改善箇所説明図②

圧縮天然ガス車(CNG車)において、原動機のコントロールユニットの電気配線の取り回しが不適切なため、排気管からの熱により被覆が剥がれるものがある。そのため、最悪の場合、配線間で短絡して、原動機が停止し、再始動できなくなるおそれがある。

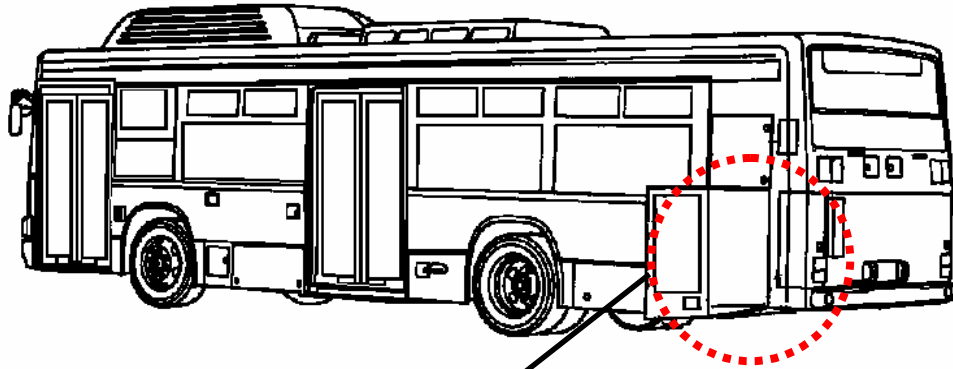
基準不適合箇所

改善の内容：全車両、当該電気配線に断熱用被覆を追加するとともに、バンドクリップを対策品と交換する。また、当該電気配線に損傷があるものは、電気配線を対策品と交換する。なお、排気管の周辺にあるCNG減圧弁リリースバルブホースについても、予防措置として合わせて断熱用被覆を追加する。
